**Avis délibéré
sur
le projet de création du parc éolien des Grands Aiguillons 2 sur la
commune de Brives (36)**

N°MRAe 2025-5070

Avis délibéré de la MRAe Centre-Val de Loire n°2025-5070 en date du 21 mars 2025
Projet de création du parc éolien des Grands Aiguillons 2 sur la commune de Brives (36)

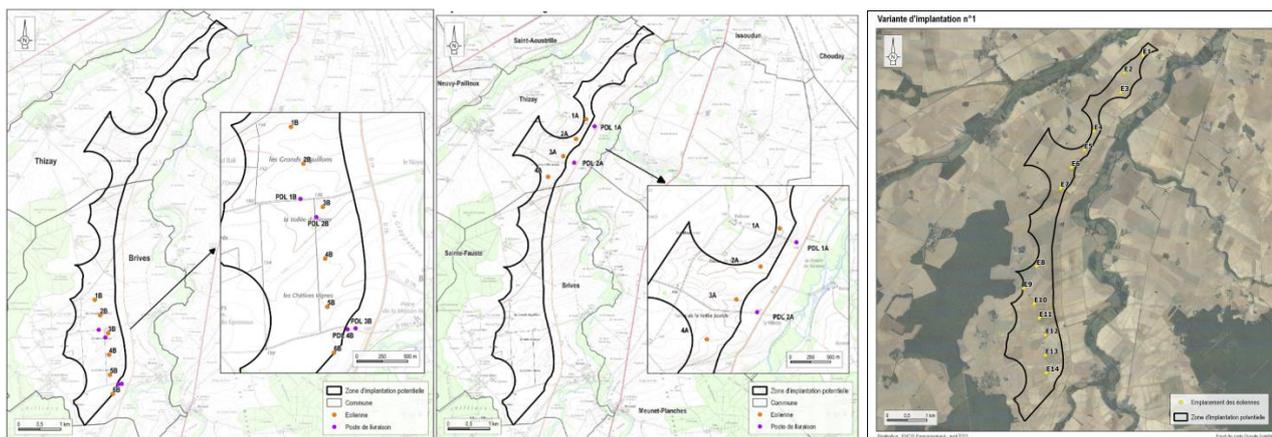
Dans son étude d'impact, le porteur du projet présente trois variantes d'implantation allant de six à quatorze éoliennes ou machines, de même gabarit, réparties sur une ou deux lignes. La comparaison de ces variantes par rapport à leurs impacts sur le paysage, les milieux naturel, humain et physique et la production d'énergie est très succincte et ne permet pas réellement de mettre en perspective les incidences résiduelles.

En outre, aucune implantation alternative n'est vraiment étudiée. La variante finalement choisie est celle qui d'après le pétitionnaire « répond à l'essentiel des recommandations énoncées à la fin de l'état initial paysager, patrimonial et touristique ». Il s'agit de la variante n° 2.

L'autorité environnementale recommande de rechercher de réelles solutions alternatives pour le choix du site d'implantation au regard des incidences sur l'environnement.

Localisation du projet 2 et du projet 1 (source : dossiers 2 et 1, notices descriptives 2 et 1, page 11) et variante n° 1 du projet 2 (source : dossiers, étude d'impacts, page 207)

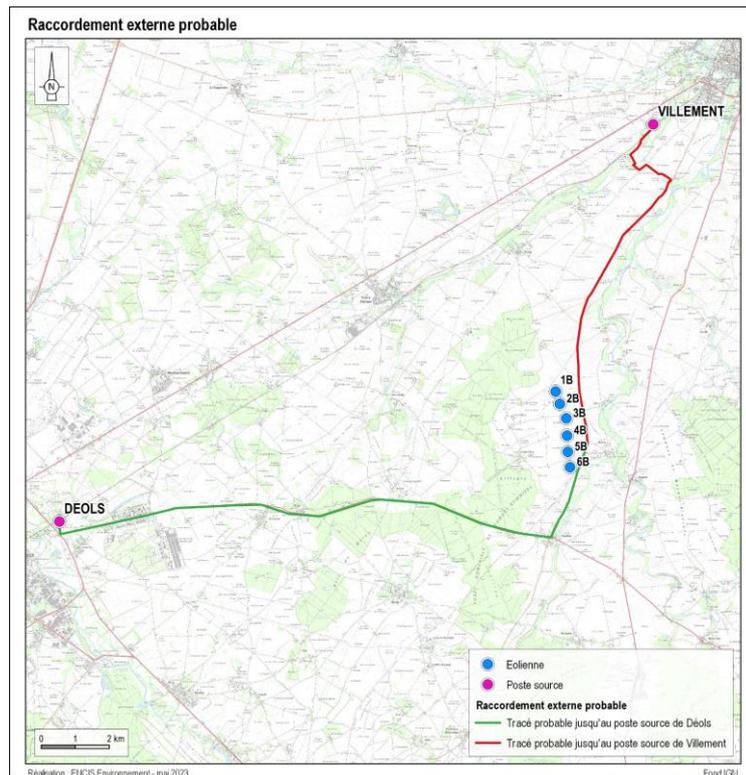
Par ailleurs, la société SAS Parc éolien des Grands Aiguillons a déposé un second dossier pour un parc éolien nommé Les Grands Aiguillons 1, sur la commune de Thizay. Initialement, les Grands Aiguillons 1 et 2 ne devaient former qu'un seul parc, mais les éoliennes des deux projets étant distantes de plus de 15 fois le diamètre du rotor (plus de 2,3 km), il a été décidé de les séparer en deux projets distincts. En conséquence, cette approche doit se traduire aussi dans l'étude des variantes d'implantation. Le projet des Grands Aiguillons 1 se situe à environ 7 km au sud-ouest d'Issoudun et à 20 km au nord-est de Châteauroux et prévoit l'implantation de 4 éoliennes de caractéristiques similaires à celles des Grands Aiguillons 2. Néanmoins, les quatre machines du parc des grands Aiguillons 1 correspondent aux machines dénommées E4 à E7 de la variante à quatorze machines du parc Grands Aiguillons 2, dite variante n° 1. Ainsi la variante à quatorze machines est partiellement mise en œuvre avec dix machines, en créant deux parcs administrativement distincts et supportés par deux demandes d'autorisation environnementale différentes. Dans ces conditions, les deux dossiers auraient dû être joints dans une seule demande à dix machines correspondant à l'emprise des dix machines à planter au sein d'un seul et unique parc.

L'autorité environnementale recommande de revoir en profondeur l'ensemble des deux projets de parcs éoliens des Grands Aiguillons 1 et 2 en créant un seul et unique parc, donc une seule et unique demande d'autorisation environnementale, à défaut l'étude des différentes variantes doit être entièrement revue.

Possibilités de raccordement du projet (source : dossier, étude d'impact, page 238)

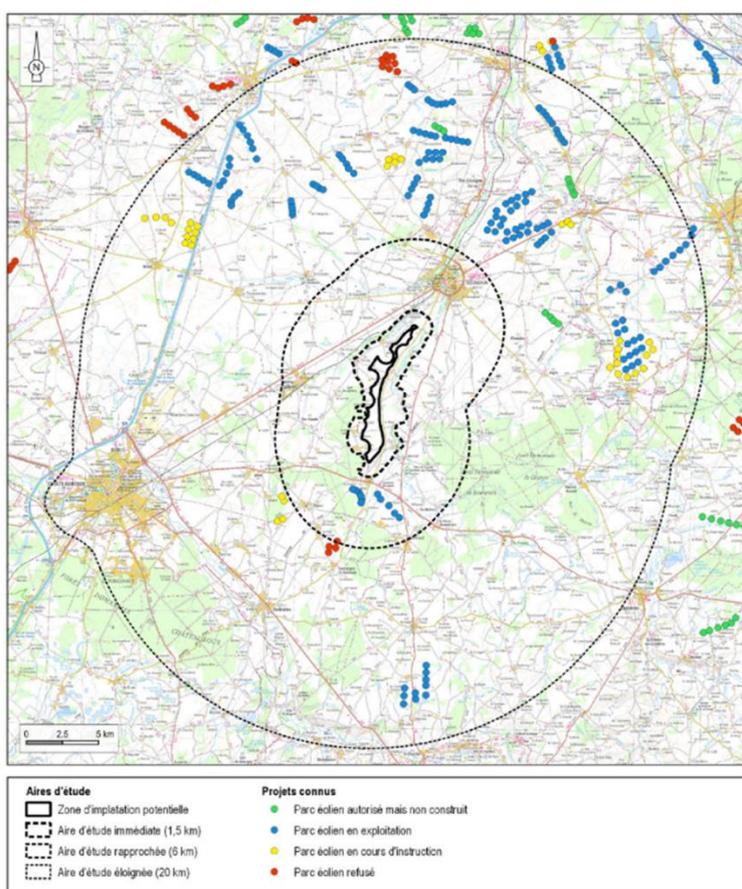
Le pétitionnaire présente, de manière proportionnée, les impacts sur le milieu naturel engendrés par le tracé le plus probable. Néanmoins, le raccordement du projet éolien au poste source (réseau externe) est à la charge de l'exploitant, le gestionnaire de réseau étant responsable du choix du tracé retenu, il est donc impossible de connaître à l'avance ce dernier. À ce stade de développement du projet éolien, la décision du tracé de raccordement externe par le gestionnaire de réseau n'est pas connue, puisque la demande de raccordement est déposée une fois l'arrêté d'obtention de l'autorisation environnementale délivrée.

L'autorité environnementale rappelle que, conformément à l'article L. 122-1 du code de l'environnement, lorsqu'un projet est constitué de plusieurs travaux, installations, ouvrages ou autres interventions dans le milieu naturel ou le paysage, il doit être appréhendé dans son ensemble, y compris en cas de fractionnement dans le temps et dans l'espace et en cas de multiplicité de maîtres d'ouvrage, afin que ses incidences sur l'environnement soient évaluées dans leur globalité. Le raccordement du parc au réseau électrique, indispensable à son fonctionnement, fait ainsi pleinement partie du projet et doit à ce titre être présenté et évalué en même temps.

L'autorité environnementale recommande de compléter l'étude d'impact par une évaluation des incidences des différentes modalités de raccordement du projet au réseau, susceptibles d'être mises en œuvre.
